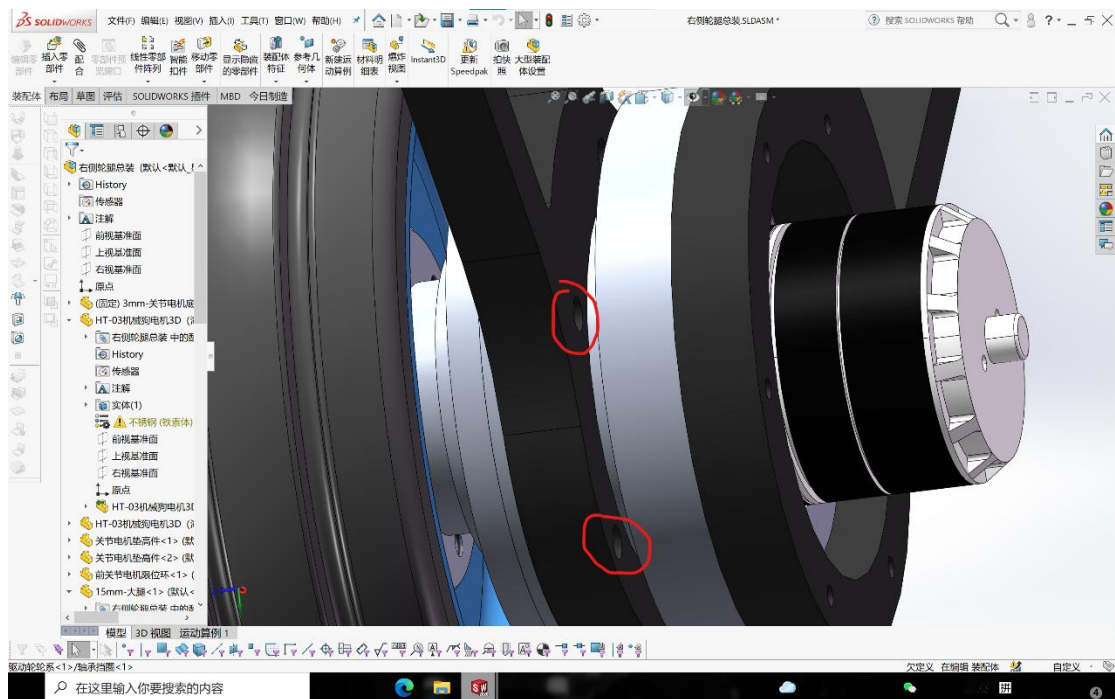
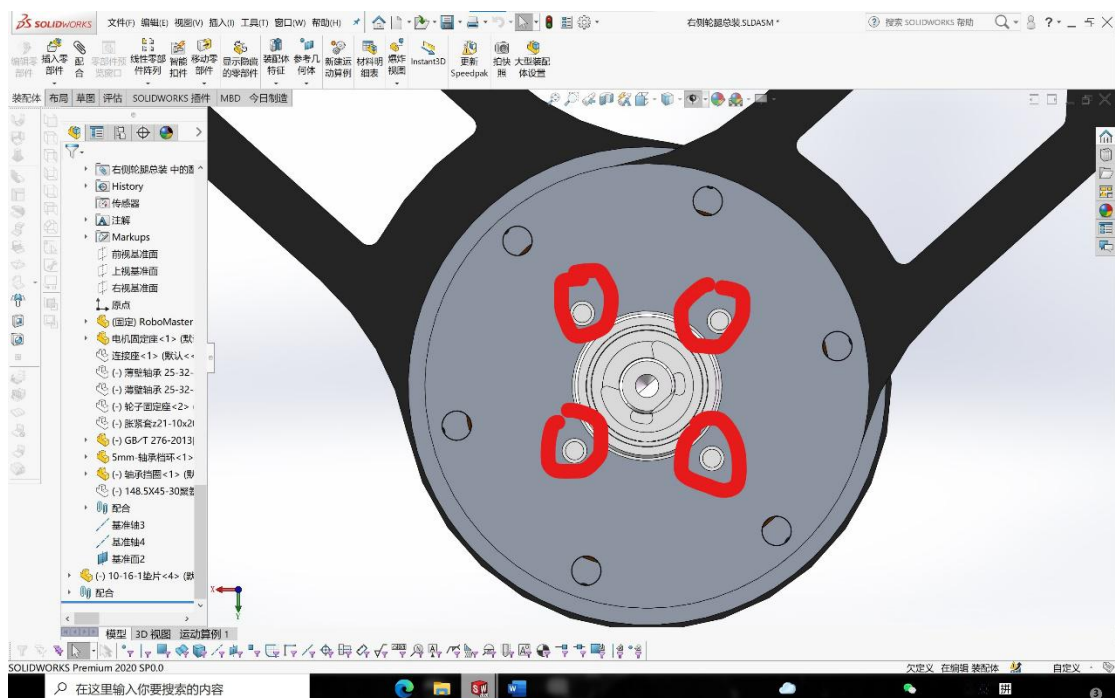
1. 图示位置的六个 M5×20 的螺栓要用半圆头螺栓，用杯头螺栓会和后面的轴承挡圈干涉。

2. 电机固定座与电机之间的连接要用半圆头螺栓，用杯头螺栓会和前面的卡簧干涉。

3. 图示位置要给板子开沉头孔，用沉头螺栓，否则会和腿部的塞打螺栓发生干涉。
